**BOLETIN #147S**

**P-80**

**NUEVO PROCEDIMIENTO DE TORQUE A LOS  
PERNOS Y TUERCAS DE CADA BANCO**

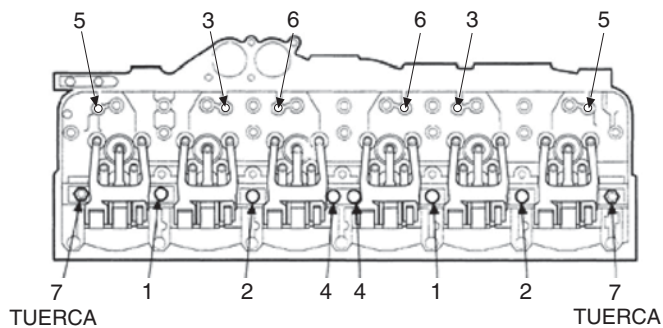
**El torque de pernos y tuercas de los bancos fue aumentado a 136 N•m (100 lb/pie) desde 101-116 N•m (75-86 lb/pie).**

El P-80 manual de instalación indica el procedimiento de torque a los pernos y tuercas en la secuencia señalada abajo, primer paso 55 N•m (40 lb/pie) y segundo paso 101-116 N•m (75-86 lb/pie). La secuencia de abajo y en el manual son correctas, solamente el torque final fue aumentado a 136 N•m (100 lb/pie). Por favor haga las correcciones necesarias en su manual de instalación.
